Modulo per la presentazione delle osservazioni per i piani/programmi/progetti sottoposti a procedimenti di valutazione ambientale di competenza statale

ID: Codice procedura (ID_VIP/ID_MATTM): 12691

“Progetto di un impianto eolico denominato "Pitigliano" ubicato nei comuni di Pitigliano (GR) e Sorano (GR) costituito da 20 (venti) aerogeneratori di potenza nominale 7,0 MW per un totale di 140,0 MW con relative opere connesse ed infrastrutture indispensabili”

IMMAGINE n. 4 Mappa della intervisibilità degli impianti eolici elaborata dall'Associazione nazionale Amici della Terra. La mappa non è aggiornata comunque rende molo bene dell'enorme impatto visivo creato dal cumulo degli impianti.

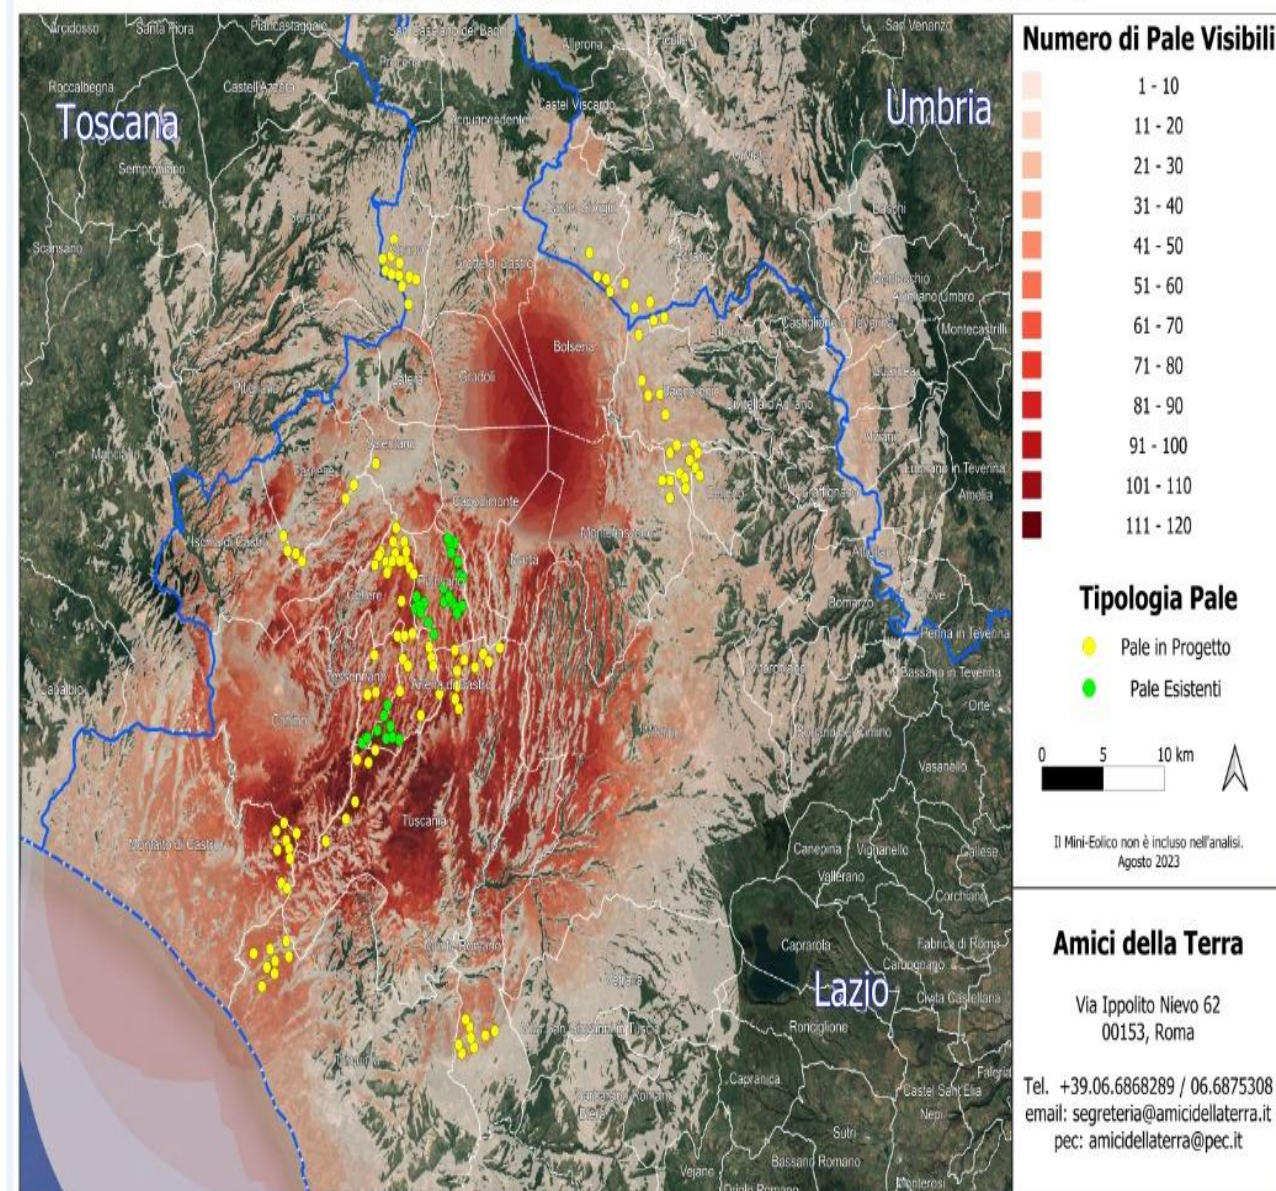
Se agli impianti eolici rappresentati qui sopra, che non comprendono né l'impianto eolico *Pitigliano* né le altre 14 pale del progetto eolico in verifica amministrativa sempre nel territorio di Pitigliano, si aggiungono le migliaia di ettari (7000 finora) di territorio occupato dagli impianti fotovoltaici e agrivoltaici e dalle altre tipologie appare chiaro il numero spropositato degli impianti FER nella Toscana meridionale e nella Tuscia.
